原子燃料工業株式会社熊取事業所の核燃料物質の加工の事業
に係る保安規定変更認可申請書の一部補正について

核燃料物質の加工の事業に係る保安規定の変更の一部補正

令和2年7月31日付け熊原第20-008号をもって申請した核燃料物質の加工の事業に係る保安規定変更認可申請書を別添1のとおり一部補正する。また、補正後の「新旧対照表」を別添2に示す。

新旧対照表
87 ページ

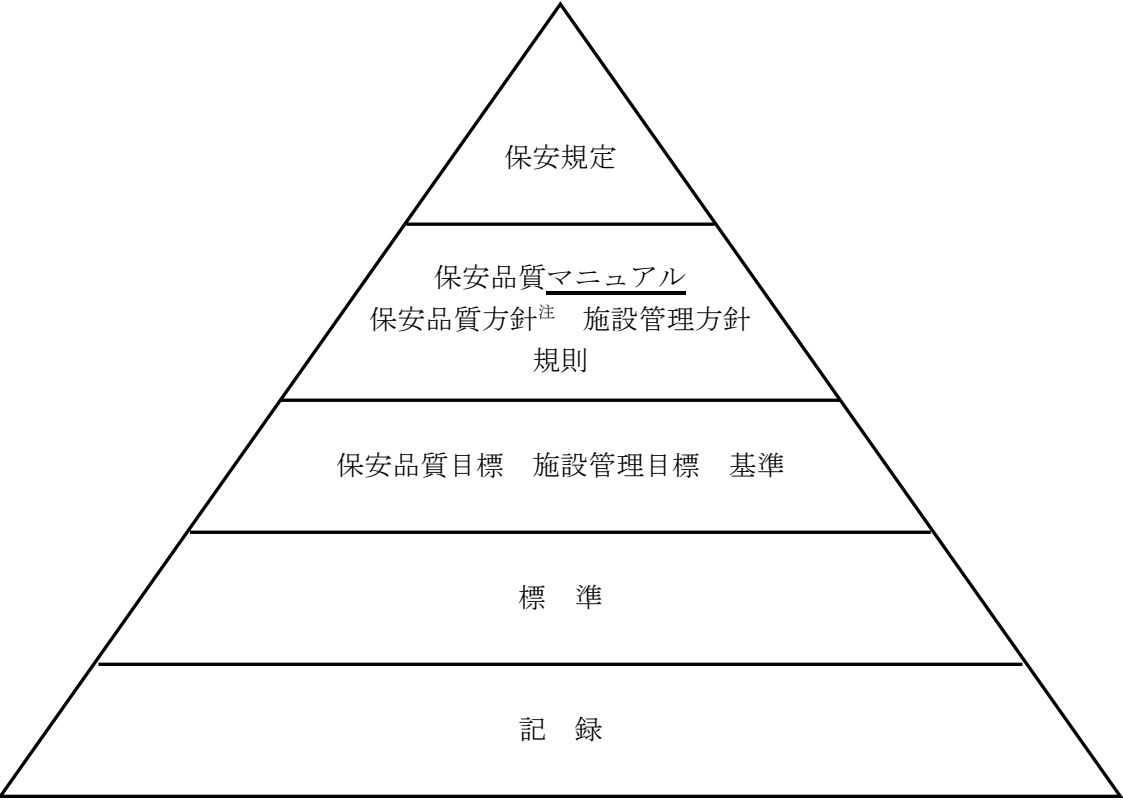
(記載の適正化:保
全区域の明確化。)

別図 2- (2) 管理区域、保全区域及び周辺監視区域図

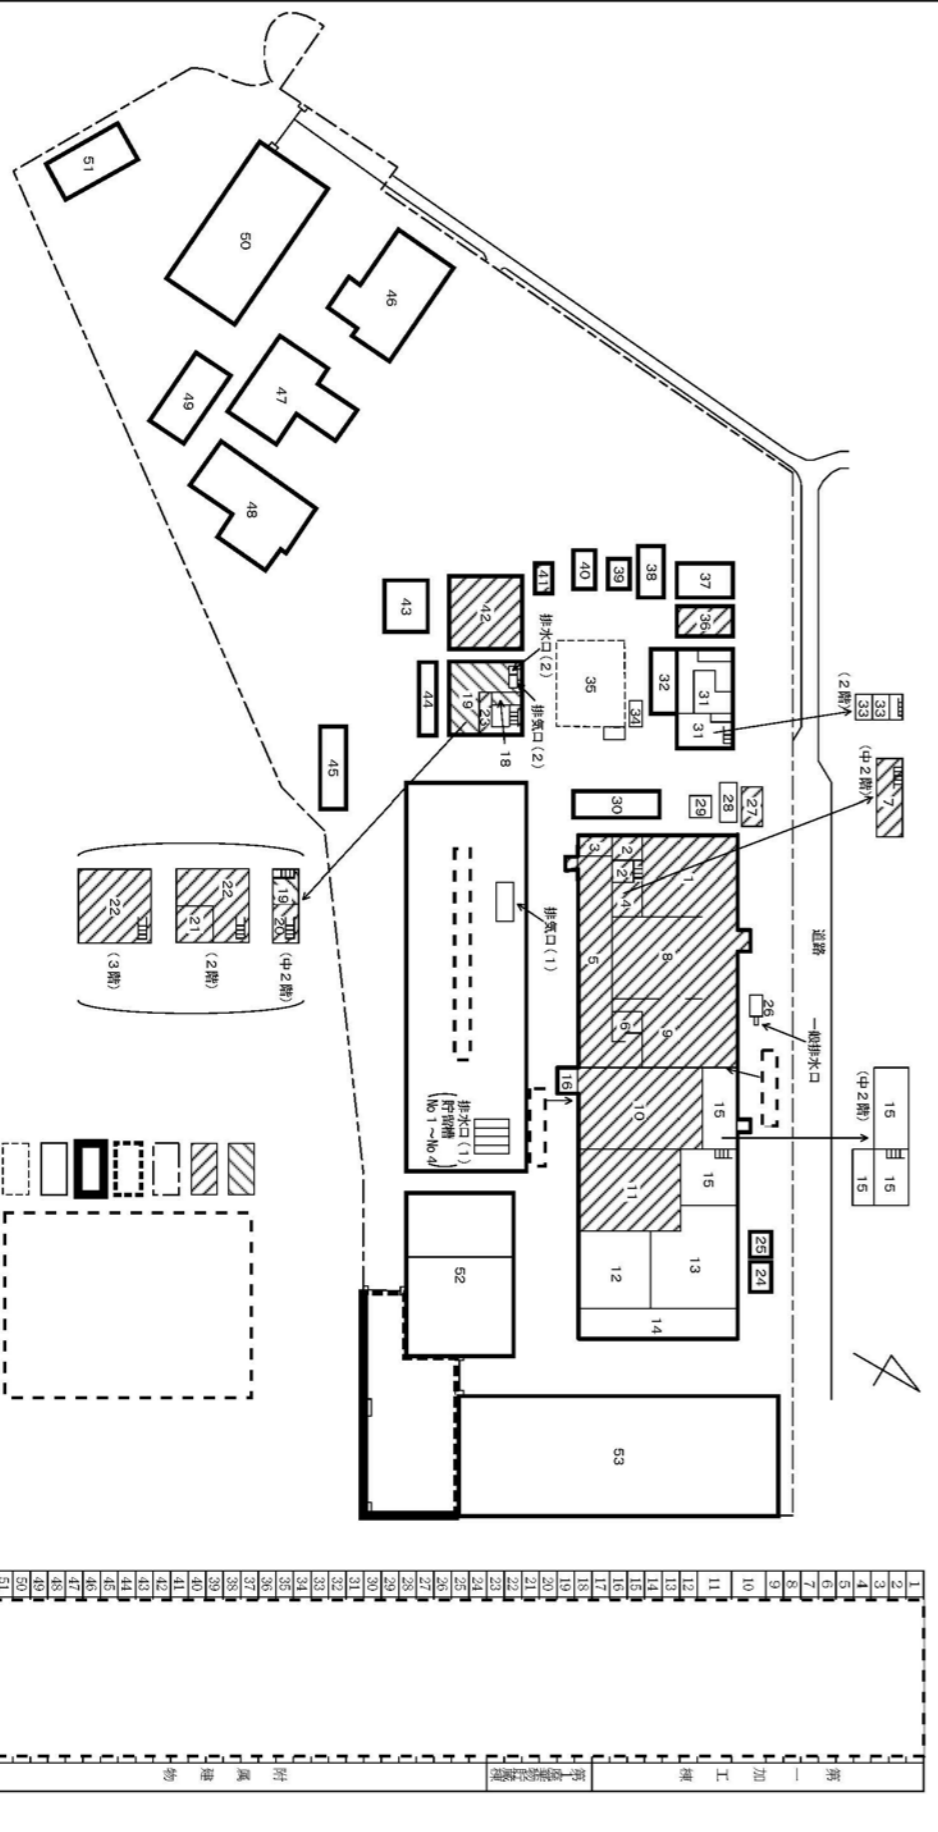
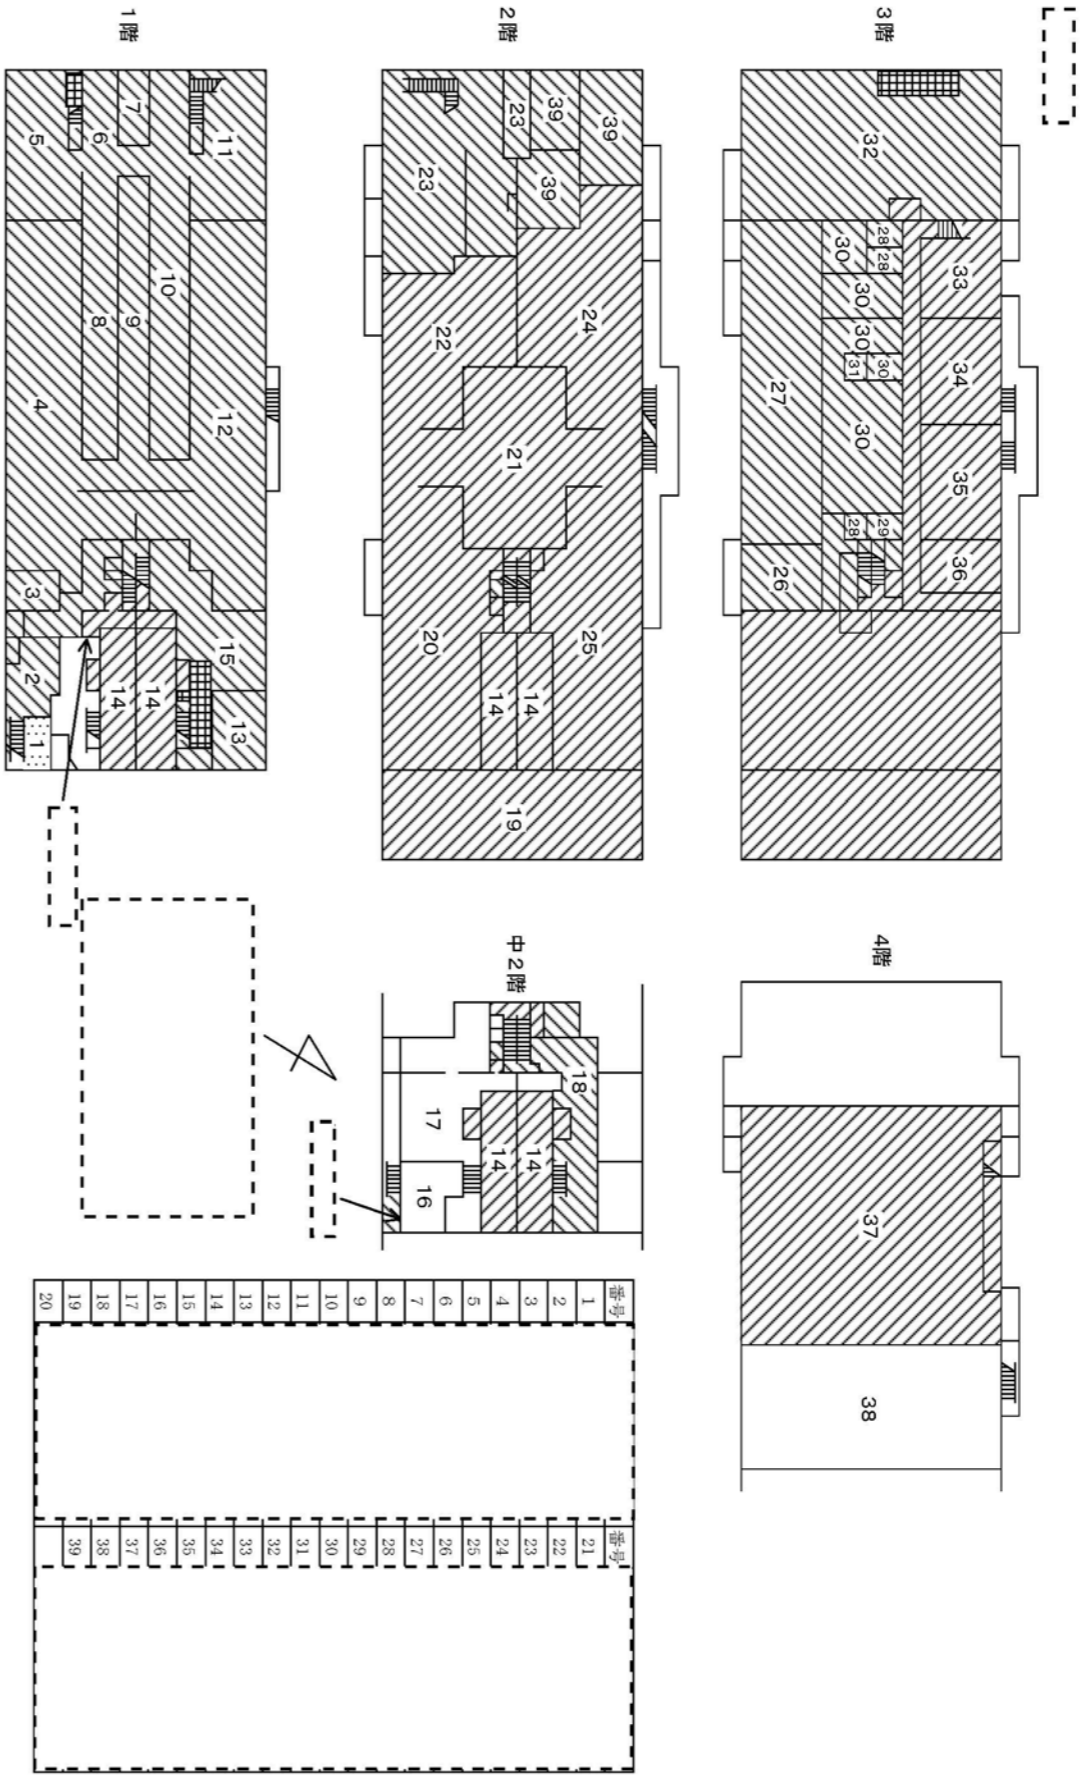
(1)④(テ)
保全区域に関する事項の追加に伴う記載の適正化。

別図2- (3) 管理区域及C区保全区域図

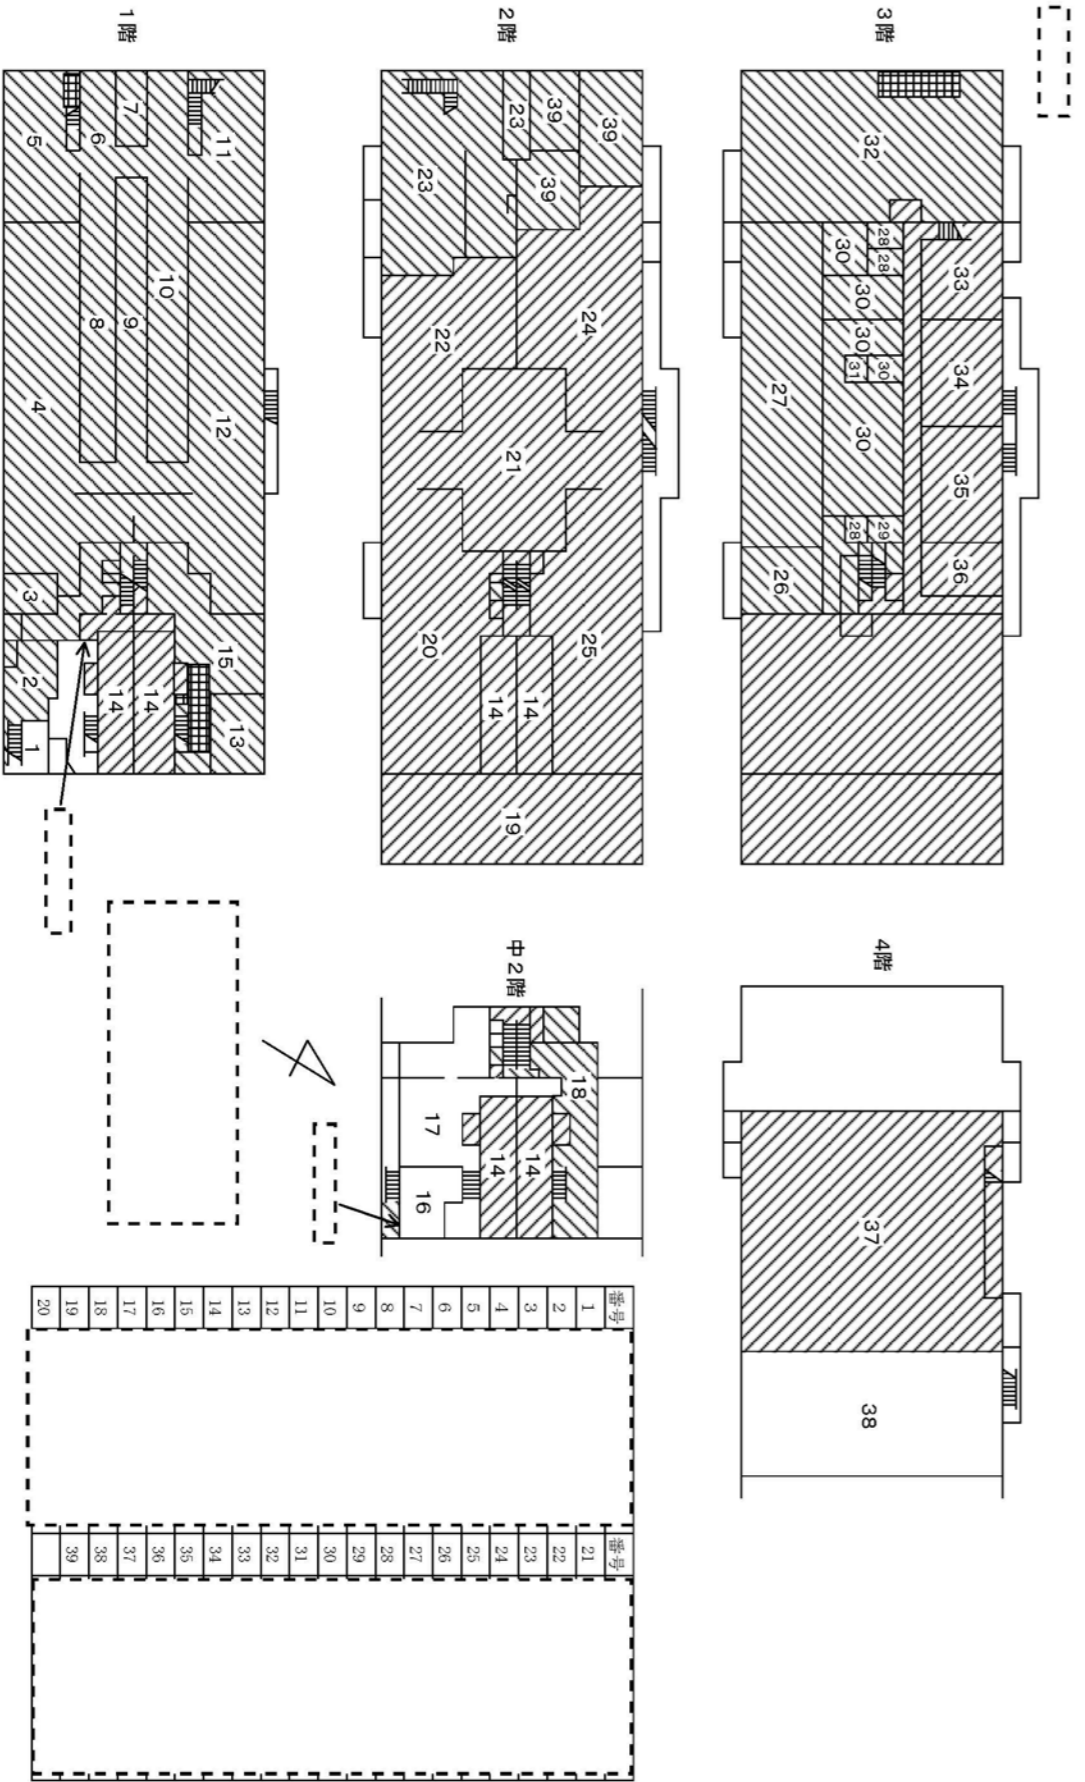
(1)④(ト)
 保全区域に関する事項
 の追加に伴う記載の適
 正化。
